Projekt:
EIS 2
Neubau Hochhaus und Riegel
Eiswerderstraße 12
13585 Berlin

Zeichnung:
Ausführungsplanung
Grundriss 1.Untergeschoss
Riegel Abschnitt 1

Datum	13.12.2023	Maßstab	1:50
gez. DN/Pa	bearb. Pa	Plangröße	1400 x 841
Plan- und Datei-Nr.	EIS2\EIS2_5_AR_RIE_GR_UG1-2_5125_P_16

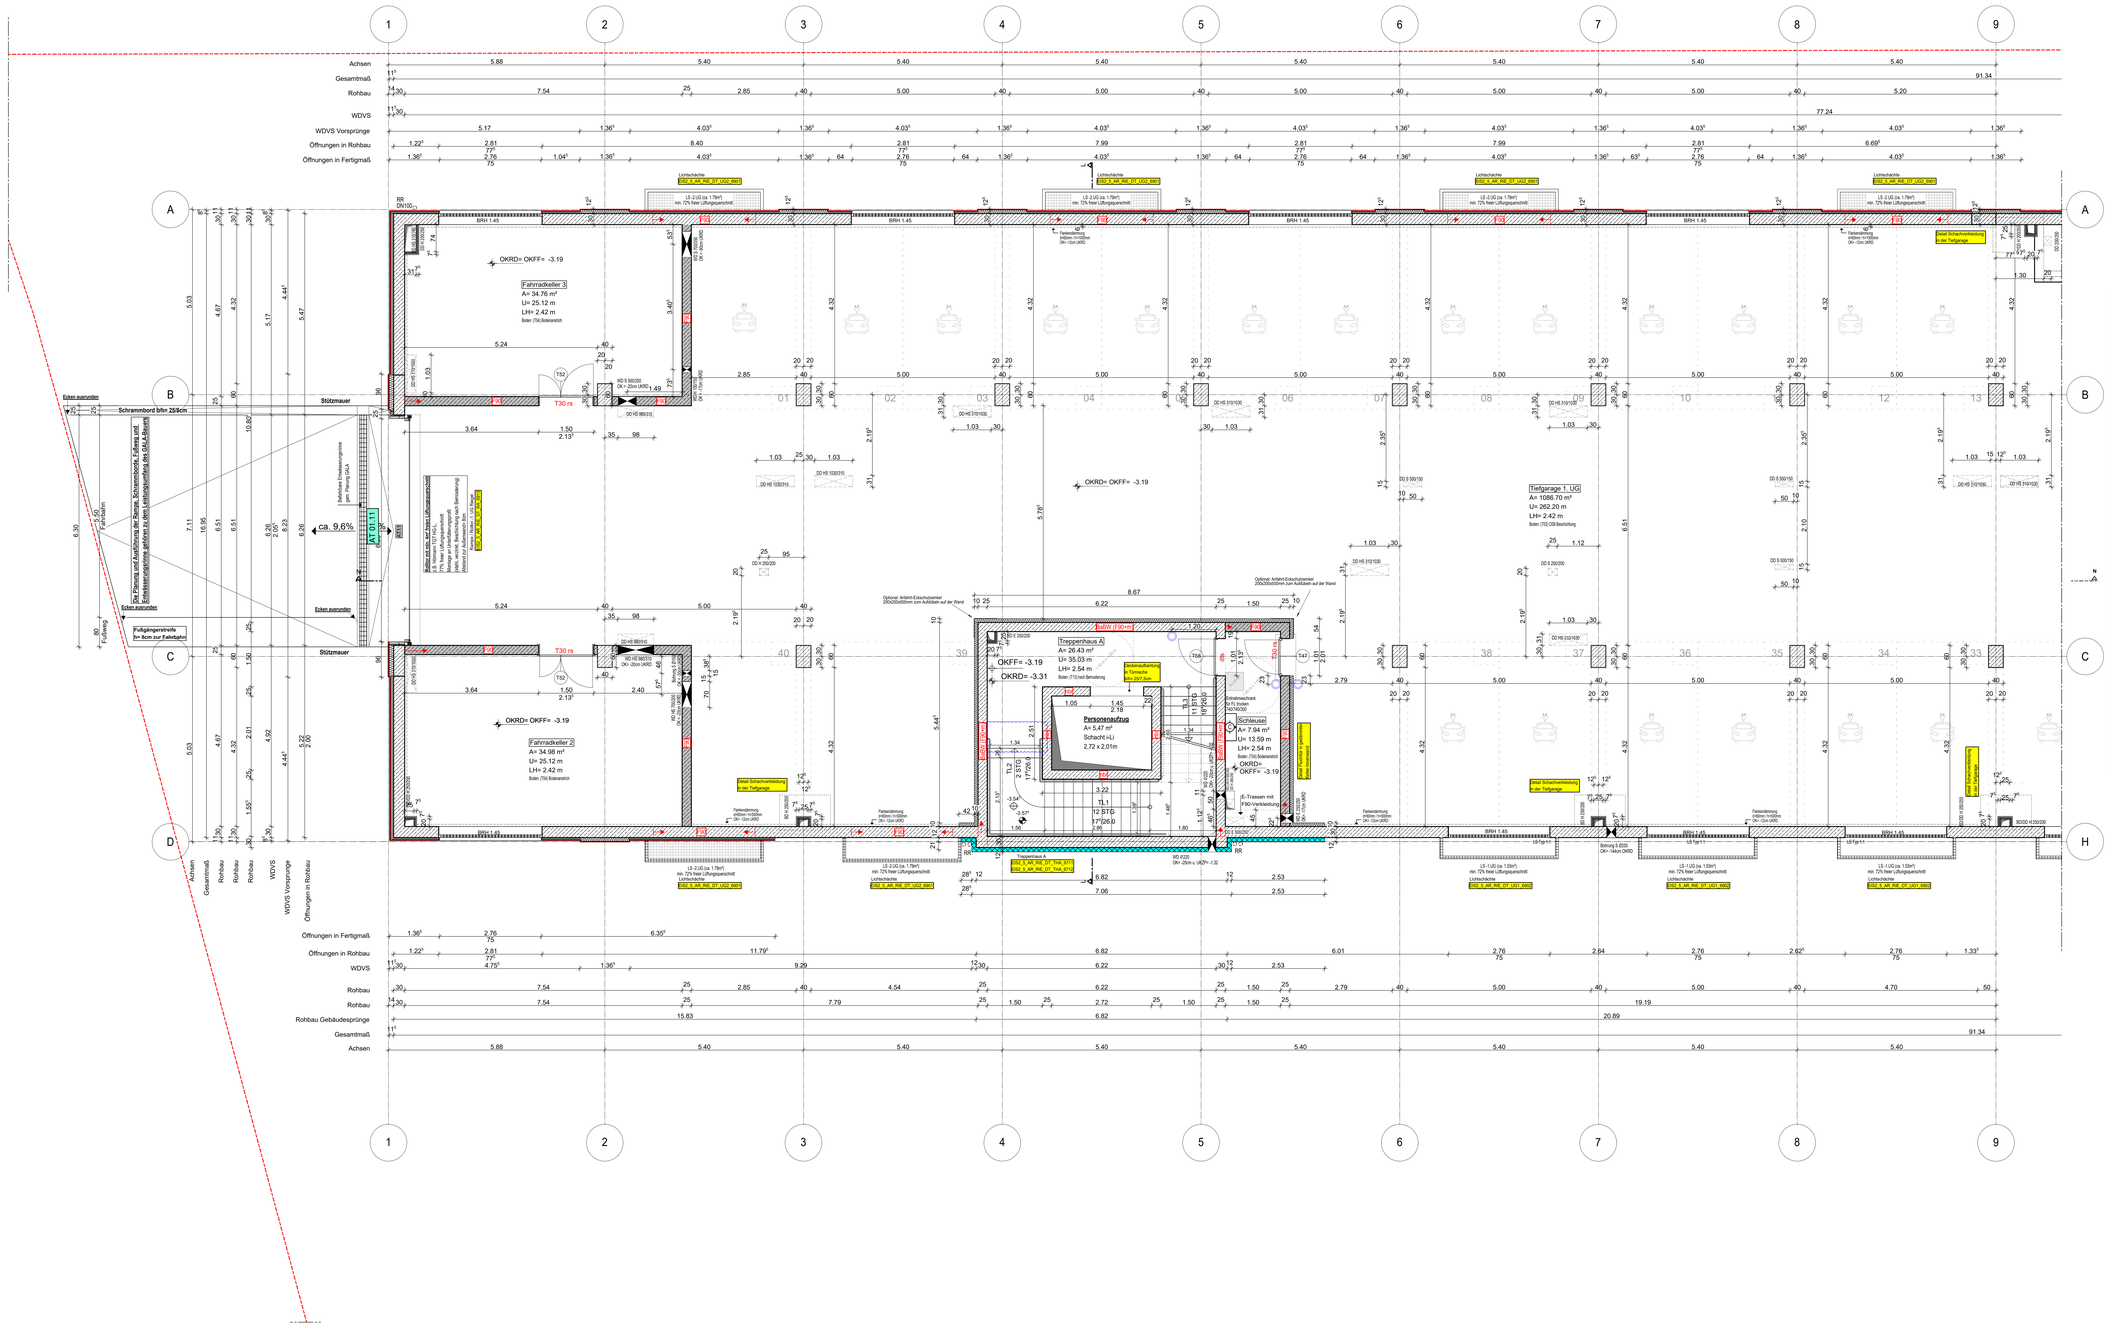
Blaue Revisionswolken:
- taktile Fläche entfällt

RTW geht aktuell nicht davon aus, dass der Nachweis der natürlichen Be- und Entlüftung - auch das in den End-Bereichen der TG wo keine Fenster vorhanden sind der spätere CO2-Nachweis bei Nutzungsaufnahme wirklich funktioniert -> „Sackbereiche". Das vorliegende Lüftungskonzept sieht RTW als nicht ausreichend an (besonders im 2.UG, wo das Rolltor mit Gitter fehlt). RTW hat bis jetzt keinen Nachweis der freien Lüftungsquerschnitte auch durch Abminderung der Fenstergitter um 35% durch einen Sachverständigen (z.B. TPG Lehmann) gesehen. Ggf. kann man bei den Endsäcken der TG haustechnisch durch einen jetzt schon geplanten elektrischen Anschluss an der Decke (ist nur ein Kabel) für einen CO2-Ventilator mit Sensor vorbeugen, falls der CO2-Nachweis später hier nicht funktioniert. Das müsste aber der Sachverständige beraten/ vorbeugend prüfen. RTW konnte dies nicht mit dem TGA Planer LPH5 abstimmen (bis dato keine Beauftragung durch den Bauherrn).

Nr.	Änderung	gez.	bearb.	Datum
1	Öffnung erweitert	DNPs	Pa	20.06.2022
2	02.TRI ü.Abh.gestrichen,Deckelöffnung Kanpa, Permaverdübel	DNPs	Dk	30.09.2022
3	TRI n.A. Garagenrolle eingetragen	DNPs	Dk	30.09.2022
4	DL Attiketten, TRI: Wandöffnung gestrichen	DNPs	Pa	01.10.2022
	BRH, Rohbauöffnung Fertigmaß geändert	DNPs	Pa	01.10.2022
4	Achsge.gemäß ACMZ eing., Darstellung TRI ü.optimiert	DNPs	Pa	19.11.2022
5	Achsge.gemäß ACMZ Planänderung eingepasst	DNPs	Pa	10.12.2022
6	LS eingepasst, TRI ü.ß TRI C gemäß Detail angep.	DNPs	Pa	13.01.2023
7	TRI ü.gemäß Detail eingepasst	DNPs	Pa	24.01.2023
8	Lage HQ/DQ/DD in Deckel TRI ü.geändert	DNPs	Dk	26.01.2023
9	DB eingetragen/geändert, Bodenaufbau TRI ü.geändert	DNPs	Dk	22.02.2023
10	TRI ü/Bodenaufbau gem.Detail angep. Deckenversatz	DNPs	Pa	01.03.2023
11	TRI n.A.,Fensterdrehrg.	DNPs	Pa	28.04.2023
12	Deckenversatz	DNPs	Pa	05.05.2023
13	Detail Schachtverkleidung, Fluchttür	DNPs	Dk	27.06.2023

14	Kanpa, TRI ü.Mäßeifer, Fenster und Türversatz	DNPs	Pa	28.09.2023
15	Plan optimiert	DNPs	Pa	17.11.2023
16	weiße Farbe entfällt	DNPs	Pa	13.12.2023
